Commission permanente
du lundi 21 octobre 2024
N° CP-2024-8-10-2
N° applicatif 10537

PROPOSITION D'AVIS DE LA COLLECTIVITÉ EUROPÉENNE D'ALSACE SUR LE PLAN LOCAL D'URBANISME PLU ARRÊTÉ DE DUPPIGHEIM

Le rapport a pour objet de proposer à la Commission Permanente d'adopter le projet d'avis défavorable de la Collectivité européenne d'Alsace sur le projet de PLU arrêté de Duppigheim.

Tracé de l'avant-projet

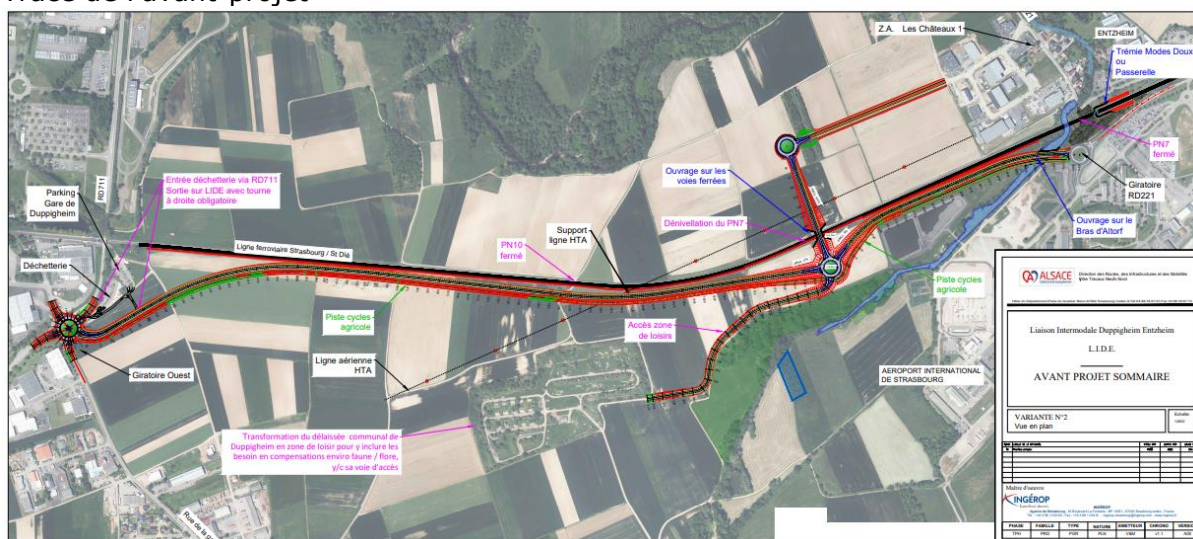
- **Dans le « Rapport de présentation avec évaluation environnementale »** (pages 39 et 40), les emplacements réservés, ER n°15, n°16 et n°17, affectés à la plantation d'arbres et/ou haies au titre du « 1% paysage » lié aux compensations paysagères du GCO de Strasbourg et qui ne figuraient pas dans la version antérieure du PLU arrêté, se superposent au tracé de l'avant-projet retenu de la LIDE.

- **Dans le Règlement graphique** où les emplacements réservés n°15, n°16 et n°17 se superposent au tracé de la liaison prévue entre le COS et l'aéroport.

- Dans le « Rapport de présentation avec évaluation environnementale » (pages 39 et 40), les emplacements réservés ER n°15, n°16 et n°17 affectés à la plantation d'arbres et/ou haies au titre du « 1% paysage » lié aux compensations paysagères du GCO de Strasbourg se superposent au tracé de l'avant-projet retenu de la LIDE ;

- Dans le Règlement graphique, les emplacements réservés ER n°15, n°16 et n°17 viennent clairement s'opposer à la réalisation de la liaison prévue entre le Contournement Ouest de Strasbourg et l'aéroport ;
